Onderwerp:	Vaststellen omgevingsplanwijzigingen project verkabeling hoogspanning Zutphen
Programma:	2. Wonen en leefbaarheid

Vaststellingsrapport Verkabeling Zuid

Behorende bij TAM-omgevingsplan Hoofdstuk 21, Titel 21.1, ondergrondse verkabeling Zutphen Zuid

Datum: 14-05-2025

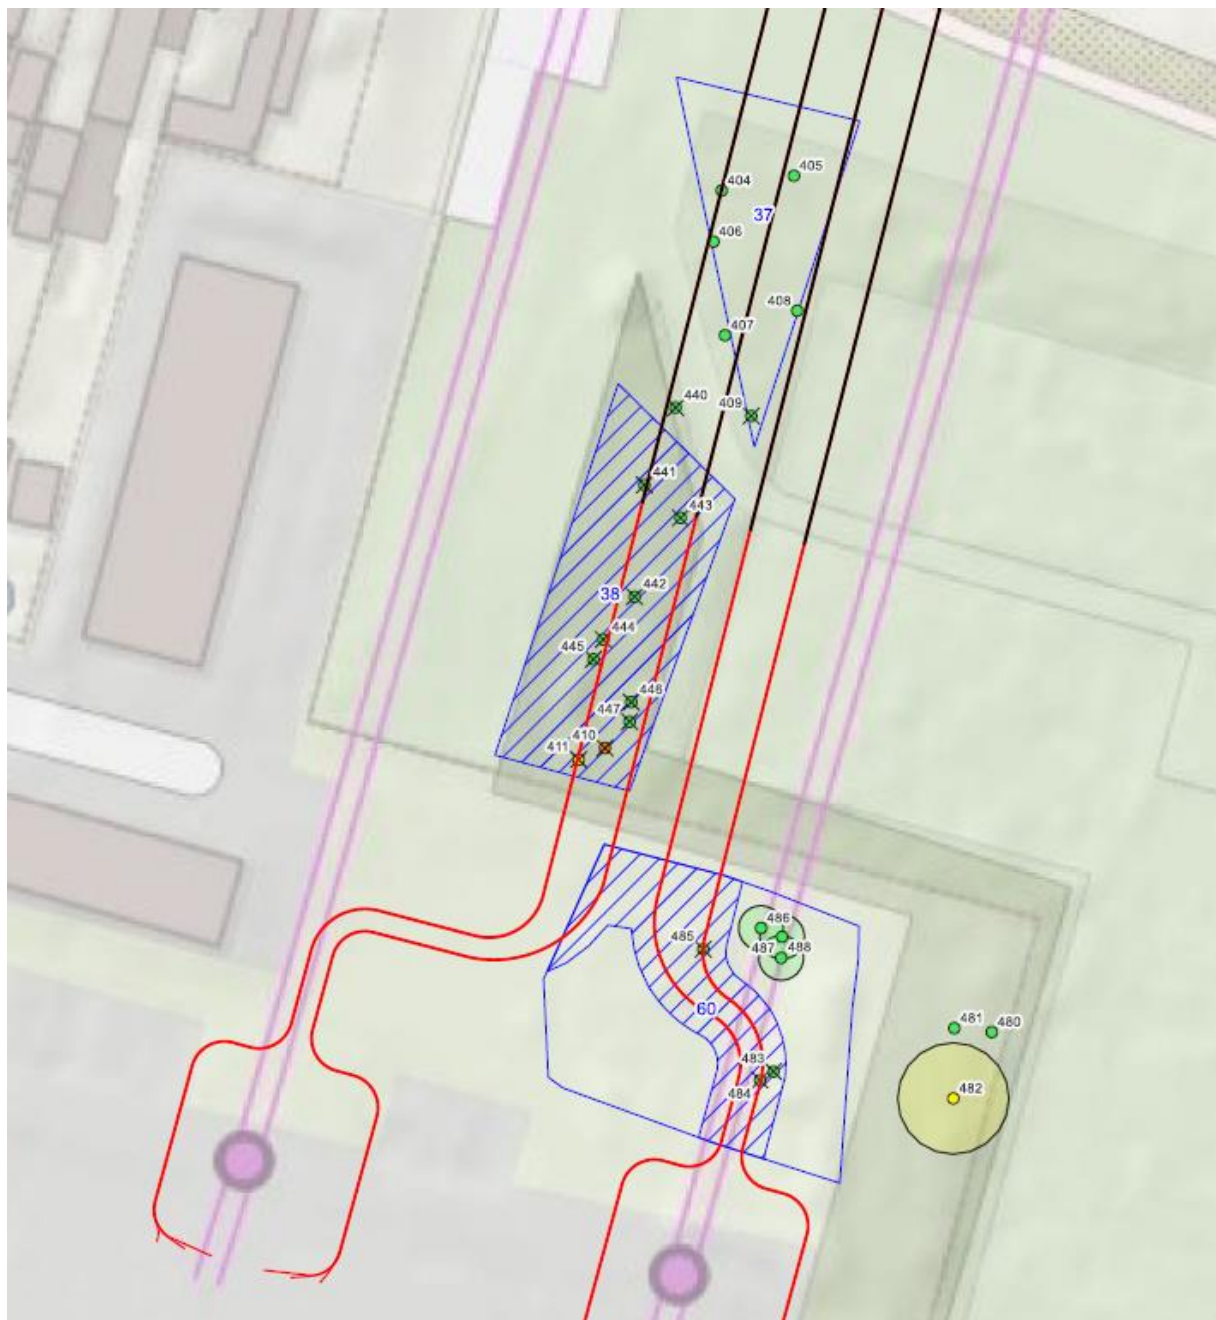
Bij het zuidelijke deel van de noordzijde (direct ten noorden van het hoogspanningsstation) is gekozen voor een gestuurde boring om het aanzien van het park te behouden. Het betreffen grote bomen.

Voor het noordelijke deel van noord is geen gestuurde boring gepland. Naast de algemene voordelen t.a.v. kosten en bereikbaarheid speelt hier dat een boring uit een geheel niet mogelijk is, omdat de boogstraal van een dergelijke diepe boring 200 m dient te zijn. En die lengte wordt in dat deel van het tracé niet gehaald. Bovendien: als we óók in het noordelijke deel een boring zouden plaatsen, zouden er voor het vrijmaken van de benodigde ruimte voor de booropstellingen meer bomen moeten worden gekapt dan nu het geval is. Overigens wordt de boom (397) bij mast 44 gerood om de specifieke reden om de mast te kunnen amoveren.

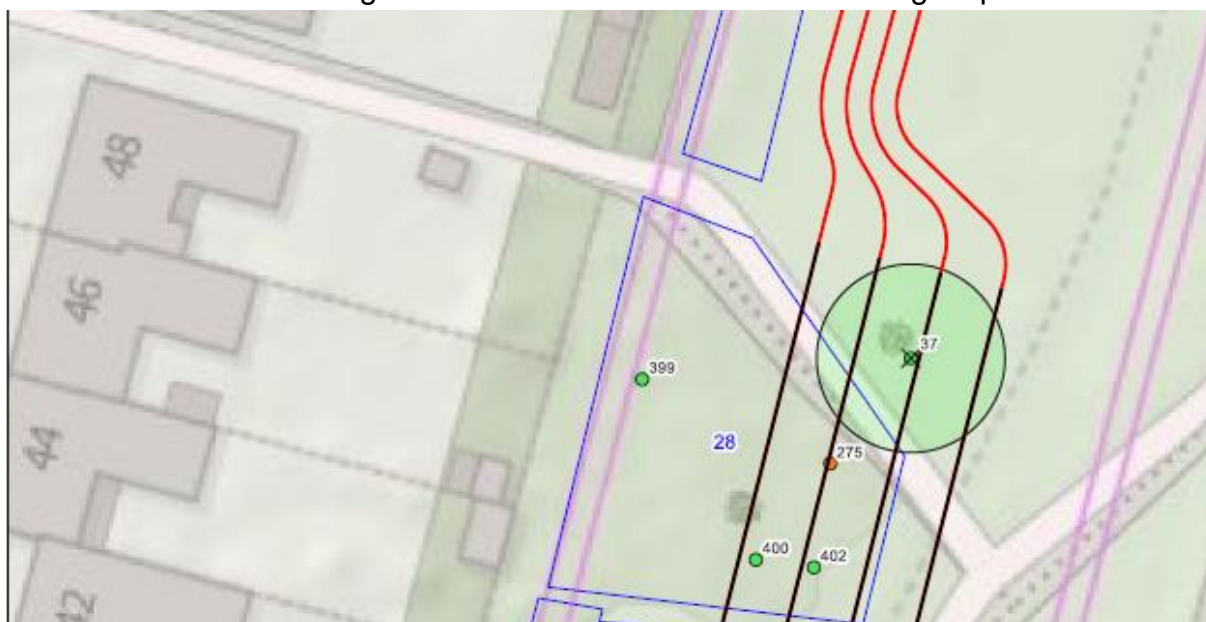
Ten oosten van het hoogspanningsstation worden 14 bomen gekapt.
